DODATEK č. 3 ke SMLOUVĚ O DÍLO

č. VZ/18/2023

„Rekonstrukce výtahových kabin a modernizace elektroinstalace společných prostor v bytovém domě nám. Svobody 728/1“

1. Smluvní strany se níže uvedeného dne, měsíce a roku dohodly na uzavření tohoto Dodatku č. 3 (dále také jen „**Dodatek**“) ke Smlouvě o dílo č. VZ/18/2023 ze dne 12. 04. 2024, ve znění Dodatku č. 1 ze dne 20. 11. 2024 a Dodatku č. 2 ze dne 09. 07. 2025, jejímž předmětem je dílo „Rekonstrukce výtahových kabin a modernizace elektroinstalace společných prostor v bytovém domě nám. Svobody 728/1“(dále jen „**Smlouva**“).
2. Tento Dodatek v souladu s čl. XIV. odst. 8 Smlouvy a v souladu s ustanovením § 222 odst. 4, 5 a 6 ZZVZ mění Smlouvu tak, jak následuje.

Věc : Rekonstrukce výtahových kabin a modernizace elektroinstalace společných prostor v bytovém domě náměstí Svobody 728/1 v Praze 6
pokyn statika k ubourání prahů dveřních otvorů z výtahových šachet V2 a V4 na venkovní střešní terasu

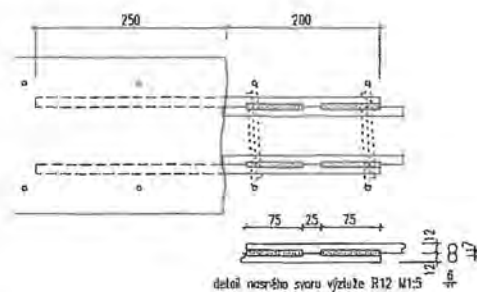
Jedná se o nutnou výškovou úpravu v prostoru výstupu z výtahu V2 a V4 na terasu – odbourání části ŽB trámu v podlaze a vytvoření nového s nižší výškou; dle statického posudku.

Pro výstup na venkovní střešní terasu je nutno ubourat část železobetonového průvlaku, tvořícího práh dveřního otvoru. V horním líci průvlaků probíhají dle provedených sond min. 2 podélné pruty z výztuže Roxor $\varnothing 16$. Třmínky $\varnothing 6$ mm jsou ukončeny hákem v úrovni ubourané stropní desky, bez návaznosti na mezilehlou podélnou výztuž průvlaku.

Horní část průvlaku je možno ubourat při dodržení následujícího postupu:

- 1/ ubourat betonovou část profilu do požadované úrovně, podélnou výztuž a třmínky ponechat
- 2/ přestříhnout třmínky a vyhnout směrem ven
- 3/ do ostění snížené úrovně průvlaku vyvrtat otvory $\varnothing 16$ mm hl. 250 mm a do nich vlepit trny $\varnothing R12$ délky 450 mm lepidlem pro výztuž (např. Hilti HIT HY200)
- 4/ zalepené protilehlé trny propojit navařením výztuže $\varnothing R12$, délka svaru min. 150 mm
- 5/ konce třmínků zkrátit, ohnout zpět přes doplněnou podélnou výztuž a jejich konce vzájemně propojit svařením
- 6/ povrch ubouraného betonu navlhčit a natřít cementovou kaší (cement:voda 1:1) a profil horního líce průvlaku dobetonovat do nové úrovně horního líce, pro betonáž použít pytlouvanou směs pro opravný beton

ubourat beton, výztuž ponechat

přestříhnout třmínky a vyhnout směrem ven

do ostění vyvrtat otvory $\varnothing 16$ mm
hl. 250 mm a do nich vlepit
trny $\varnothing R12$ délky 450 mm
lepidlem pro výztuž
(např. Hilti HIT HY200)

trny propojit navařením výztuže
 $\varnothing R12$, délka svaru min. 150 mm
konce třmínků zkrátit, ohnout zpět
a konce vzájemně svařit

povrch betonu natřít cementovou kaší
a profil dobetonovat do úrovně nového
horního líce
